data 31-03-2016	modifica 1	La presente tavola, emessa in modifica, annulla e sostituisce integralmente la precedente. La modifica si è resa necessaria per allineare l'elaborato con le prescrizioni contenute nel parere ATS del 01/03/2016 e ARPA.
--------------------	----------------------	---

Descrizione estesa del progetto Relazione descrittiva e accompagnatoria all'ATTO di modifica delle fasce di rispetto cimiteriali	n° della commessa 02-2015	
	disegnato da franco	controllato da G.Z.M.
	<small>validazione dell'UT all'emissione presente elaborato</small>

RELAZIONE ESPLICATIVA ALL' ATTO DI MODIFICA DELLE FASCE DI RISPETTO CIMTERIALI

Oggetto: **ATTO DI MODIFICA DELLE PERIMETRAZIONI DEI RISPETTI CIMITERIALI**

Fig. 2. ATTO DI MODIFICA DELLA FASCIA DI RISPETTO (estratto Tav.3)
Con tratteggio blu e campitura azzurra è riportata la fascia di rispetto promossa dal presente Atto.

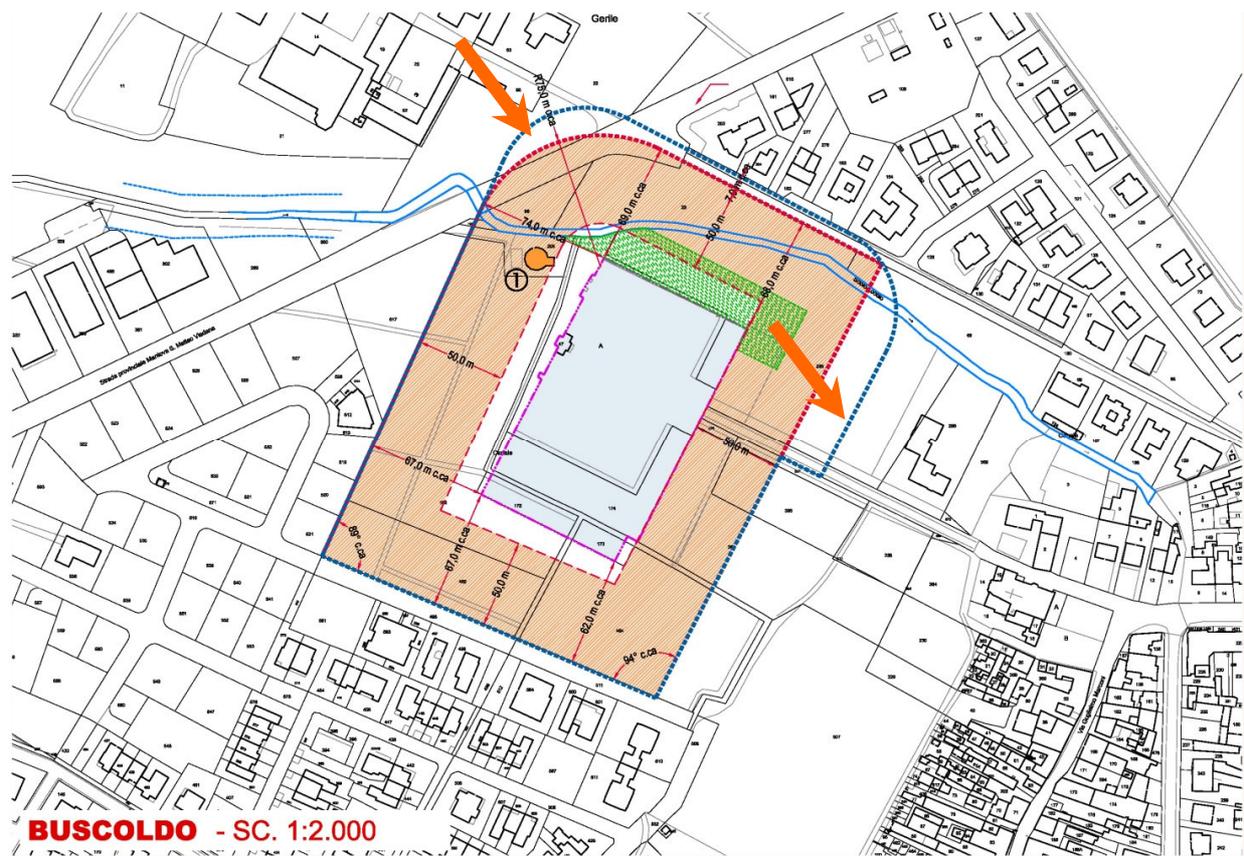
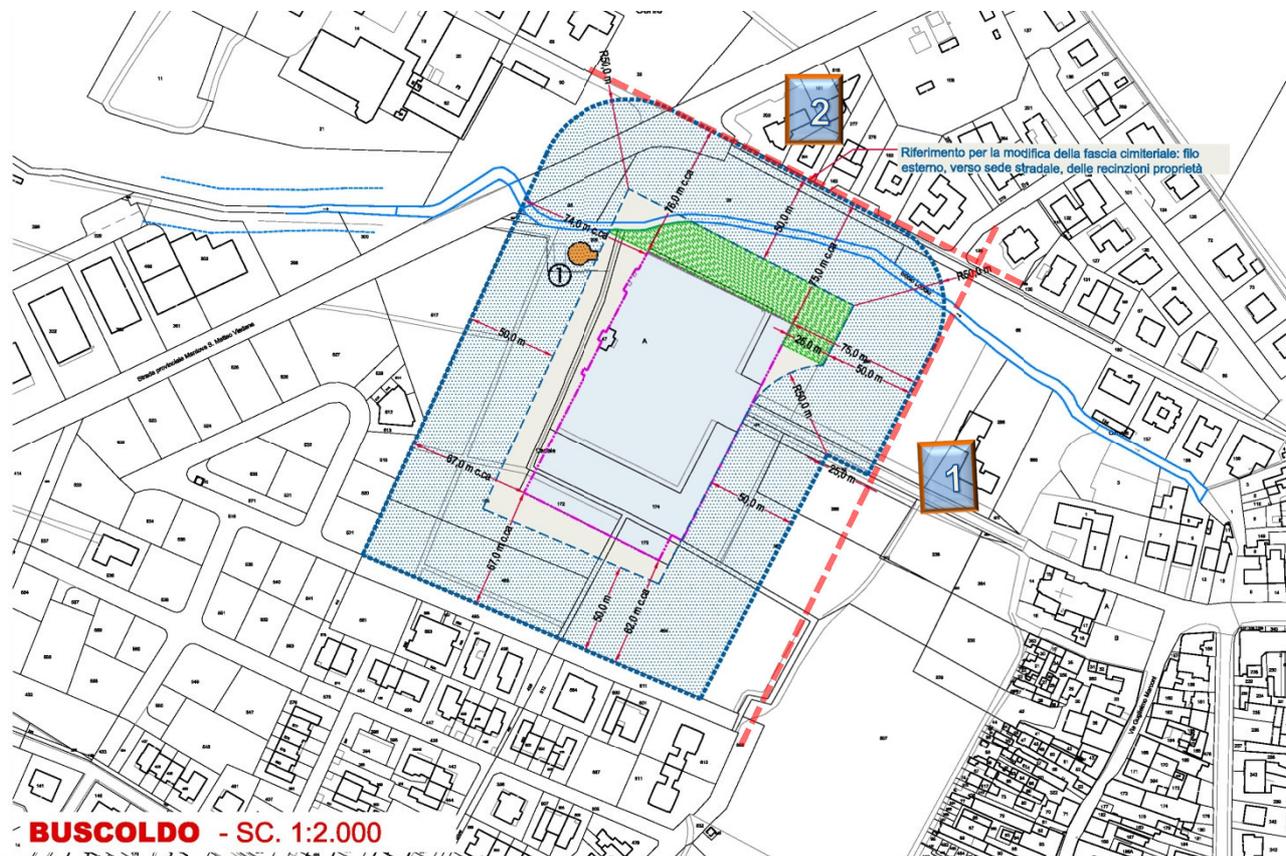
Per quanto riguarda il cimitero di Buscoldo (vedi soprastante estratto tav.2) si nota che il presente Atto, ricalcando la proposta promossa dal Piano Cimiteriale 2015, prevede che la perimetrazione dei rispetti previgente venga ampliata sui lati nord est e sud est.

Il Piano 2015 ha individuato un'area, di c.ca 3.000 mq, appositamente riservata a tale funzione. La zona identificata (vedi area campita in verde nell'immagine soprastante), che risultava solo in parte a disposizione per gli interventi di ampliamento cimiteriale programmati, grazie alla modifica ora lo è completamente (vedi estratto sottostante).

- 1) Si rileva che la modifica dell'area di rispetto del cimitero di Buscoldo è finalizzata a consentire la realizzazione di un cimitero per animali da affezione, e comunque viene garantita la profondità minima di 50 m.;

In particolare per il cimitero di Buscoldo, ormai intercluso e con le particolari limitazioni indicate nel nostro precedente parere, si suggerisce di valutare la possibilità di ampliare il più possibile, verso est, tali fasce; le stesse considerazioni si ritengono proponibili sia per il cimitero di San Silvestro (ove parrebbe possibile l'ampliamento delle fasce nel territorio comunale verso nord ed est) sia per il cimitero di Montanara (nella parte verso sud sud-est).

Con riferimento all'immagine soprastante, il disegno nella parte di nuova conformazione della fascia, è stata tracciato secondo i seguenti riferimenti:

- a) Sul lato sud est e a partire dal ciglio nord della viabilità di accesso al cimitero: attraverso la traslazione di 25 metri dell'attuale delimitazione della fascia (segmento 1 in planimetria) ottenendo così una profondità della fascia di 75 m;

- b) Sul lato nord est del perimetro attraverso la traslazione dell'attuale delimitazione sino al filo esterno, verso sede stradale, delle recinzioni proprietà ivi insistenti (vedi segmento 2 in planimetria);
- c) i suddetti segmenti sono stati raccordati tra loro con un arco di raggio 50 m
- d) sempre attraverso un arco di raggio 50 m il segmento 2 è stato raccordato con il perimetro previgente posto a nord ovest.

Fig. 4. ATTO DI MODIFICA DELLA FASCIA DI RISPETTO (estratto Tav.3)

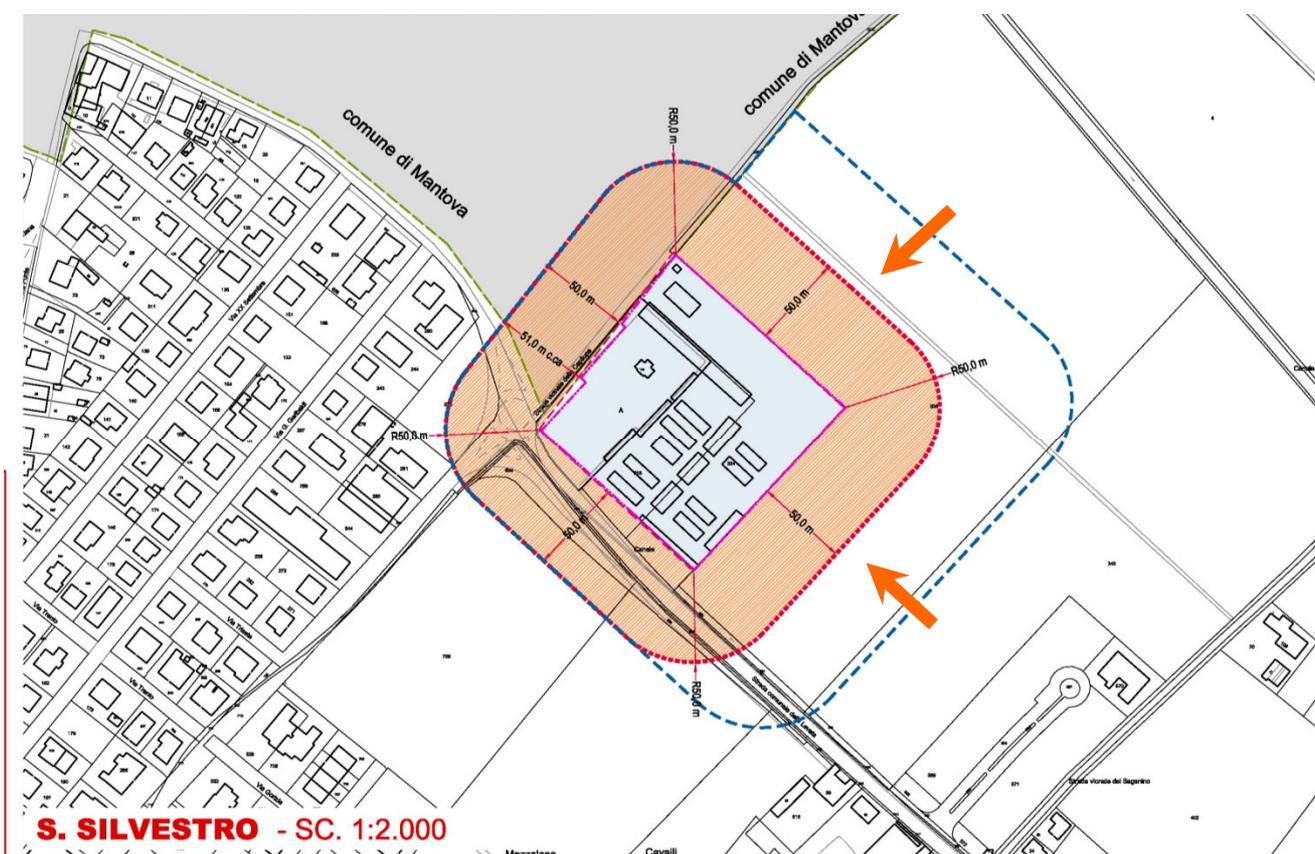
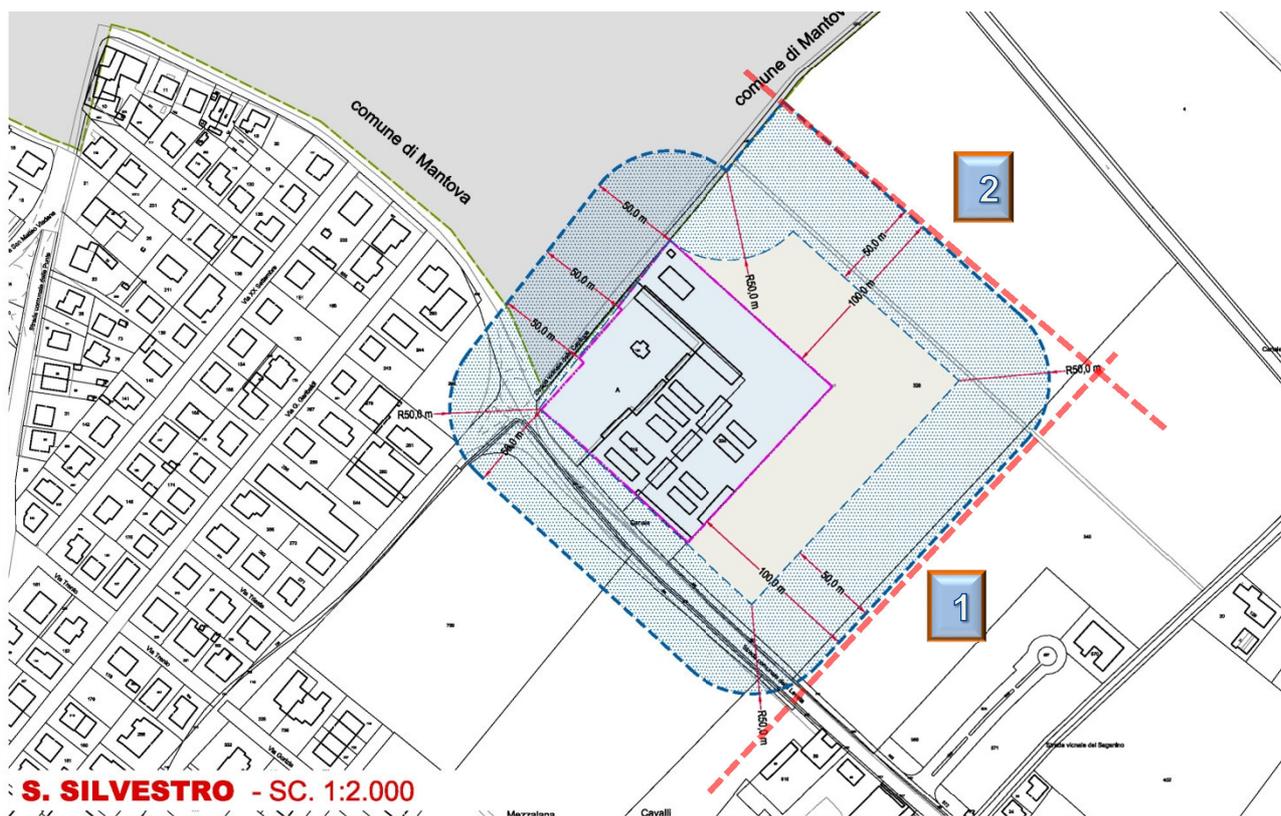
Per quanto riguarda il camposanto di S. Silvestro (vedi elaborato grafico soprastante estratto dalla tavola 2) la modifica delle fasce di rispetto prevede un ampliamento della stessa sui lati nord est e sud est.

Si tratta di un ampliamento di 50 metri che permette al cimitero, una volta esauriti gli attuali spazi liberi interni al perimetro, di espandersi oltre l'attuale perimetro. Si precisa che l'attuale conformazione delle fasce preclude ogni ampliamento esterno (vedi estratto soprastante).

- 3) Si rileva l'ampliamento dell'area di rispetto del cimitero di San Silvestro, su due lati, al fine di migliorare il rispetto delle indicazioni contenute nella Legge 01 agosto 2002, n. 166 e consentire così, in futuro, un eventuale ampliamento del cimitero.

Con riferimento all'immagine soprastante, il disegno nella parte di nuova conformazione della fascia è stata tracciato secondo i seguenti riferimenti:

- a) lato nord est del perimetro: traslazione, del solo tratto ricadente entro il territorio comunale, dell'attuale delimitazione di 50 m (vedi segmento 1 in planimetria) ottenendo così una profondità della fascia di 100 m;
- b) lato sud est del perimetro: traslazione dell'attuale delimitazione di 50 m (vedi segmento 2 in planimetria) ottenendo così una profondità della fascia di 100 m;
- c) i suddetti segmenti sono stati raccordati tra loro con un arco di raggio 50 m.

Fig. 6. ATTO DI MODIFICA DELLA FASCIA DI RISPETTO (estratto Tav.3)
Con tratteggio blu e campitura azzurra è riportata la fascia di rispetto promossa dal presente Atto.

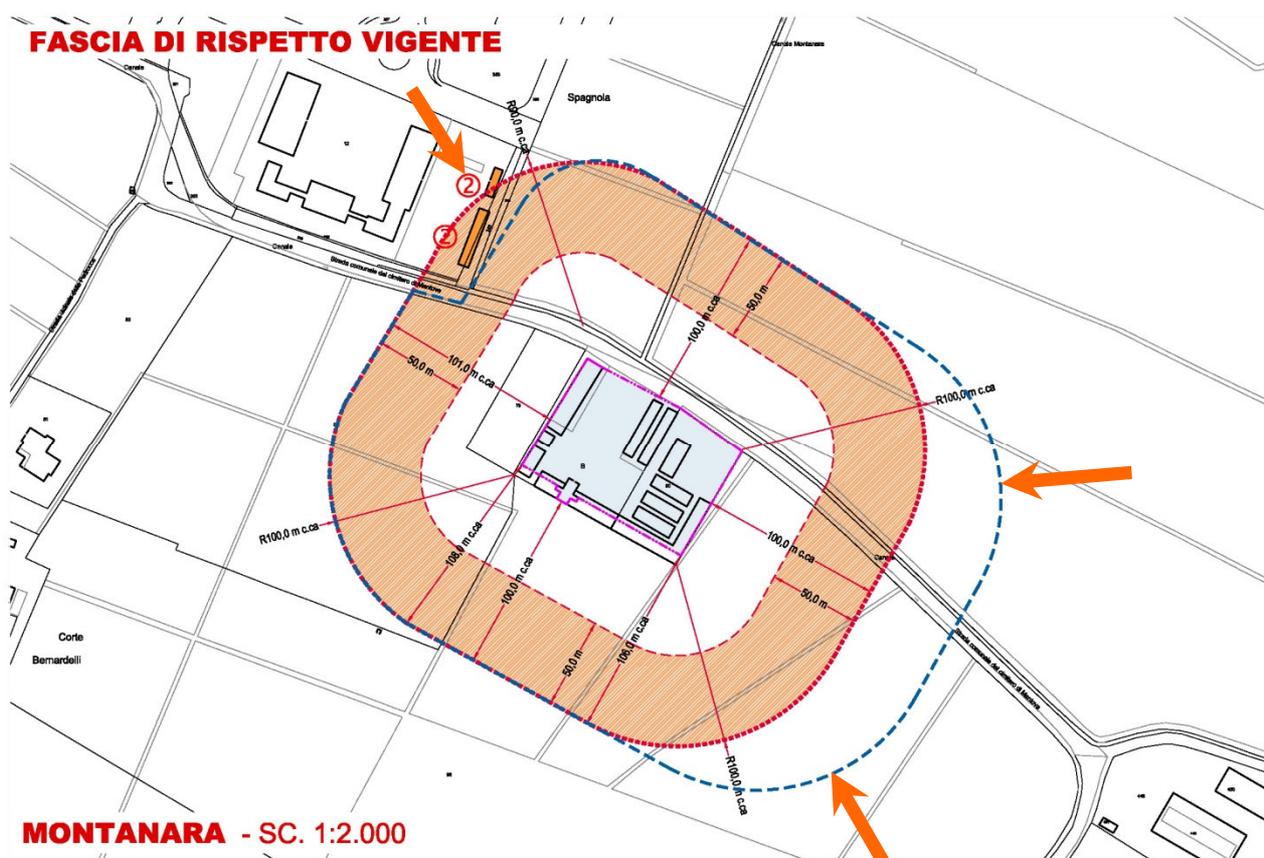
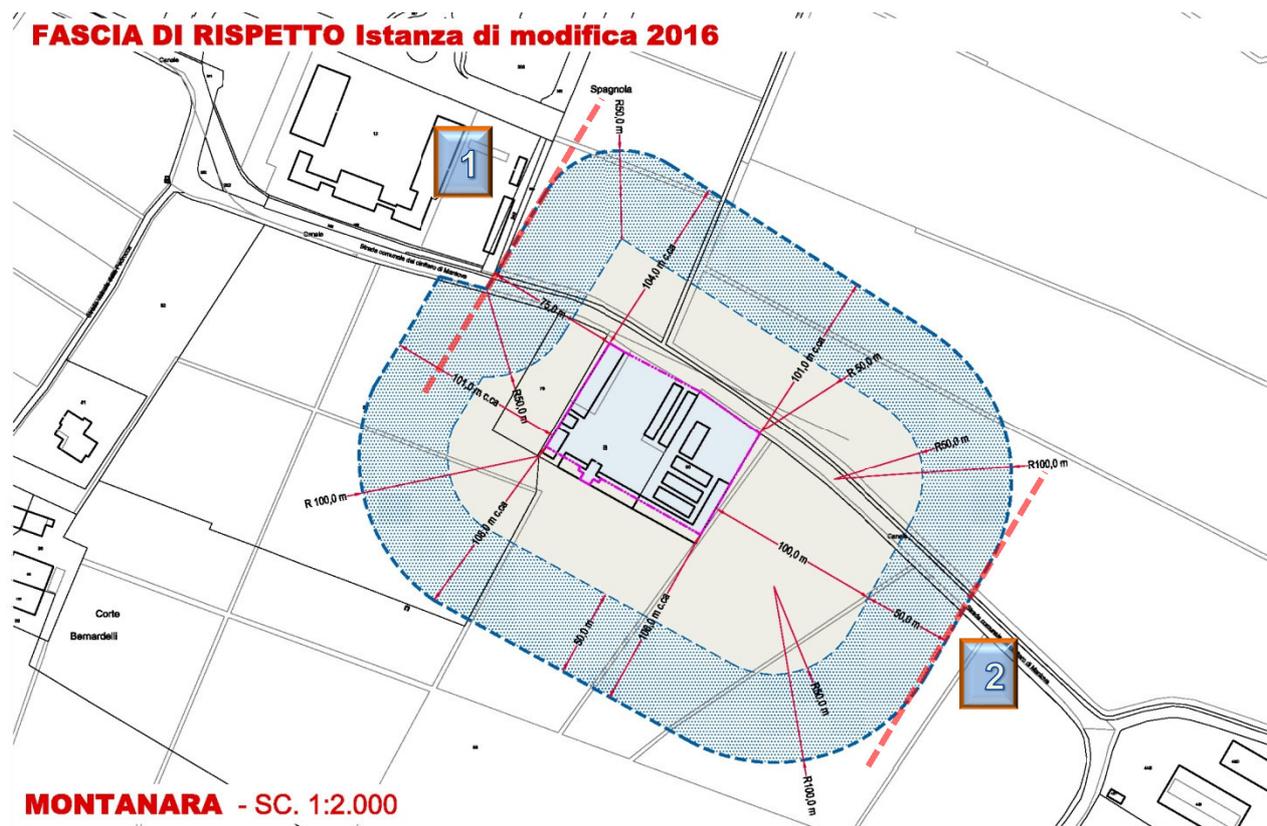
Per quanto riguarda il camposanto di Montanara (vedi elaborato grafico soprastante estratto dalla tavola 2) la modifica delle fascia di rispetto prevede una leggera riduzione delle stessa sul lato nord ovest (c.ca 2.000 mq degli attuali 68.000 mq c.ca) ed un significativo ampliamento sul lato sud est (c.ca 13.000 mq).

La motivazione della riduzione è connessa all'interesse pubblico contenuto nella difesa dello "jus aedificandi" dei singoli cittadini.⁸citato in premessa. In particolare si è voluto togliere il peso del vincolo⁹ sulle edificazioni poste a nord ovest del plesso e separate da esso dalla viabilità comunale.

La motivazione dell'ampliamento si è resa necessaria per allinearsi alle condivisibili prescrizioni ATS di cui al parere del marzo '16 (vedi allegato 1)

- 2) In riferimento al cimitero di Montanara, si prende atto della richiesta di ridurre l'area di rispetto cimiteriale sull'angolo nord-ovest al fine di permettere interventi edilizi su fabbricati già esistenti, garantendo comunque una profondità minima di 75 metri, quindi superiore ai 50 m. richiesti dalla normativa vigente. **Si propone, considerato che il piano cimiteriale evidenzia la necessità, in futuro, di un ampliamento del cimitero, di prevedere sin d'ora, analogamente a quanto effettuato per Buscoldo, l'allargamento dell'area di rispetto cimiteriale al fine di mantenerla immutata a 100 metri, considerata anche la totale assenza di edifici e di opere di urbanizzazione in tale contesto;**

Per quanto concerne invece la riduzione della fascia di rispetto cimiteriale del cimitero di Montanara, considerato che paiono essere rispettati i presupposti previsti dai già citati art. 28 della L. 1 agosto 2002 n° 166, per la sussistenza dei quali si demanda la puntuale verifica all'Amministrazione Comunale, nonché dall'art. 8 del RR 6/2004 e s.m.i., si ritiene assentibile quanto proposto.

In particolare le modifiche che si sono compiute riguardano il solo plesso di Montanara. Le fasce, in ottemperanza alla prescrizione ATS, sono ampliate di 50 m sul lato est. Il fine è quello di garantire, anche successivamente all'ampliamento programmato dal Piano Cimiteriale, una profondità della stessa di almeno 100 m (vedi planimetria di progetto tav.3 e paragrafo dedicato a seguire).

Con riferimento all'immagine soprastante, il disegno della fascia nella parte di nuova conformazione è stata tracciato secondo i seguenti riferimenti:

- lato nord ovest del perimetro: riduzione della fascia a 75 m di profondità, del solo tratto a nord della viabilità comunale, (vedi segmento 1 in planimetria);
- raccordo attraverso un arco di raggio 50 m del segmento 1 con il lato nord est del perimetro previgente.
- Lato sud est: traslazione dell'attuale delimitazione di 50 m (vedi segmento 2 in planimetria) ottenendo così una profondità della fascia di 150 metri
- Raccordo, attraverso un arco di raggio 100 m, del segmento 2 con i lati nord est e sud-ovest del perimetro previgente.
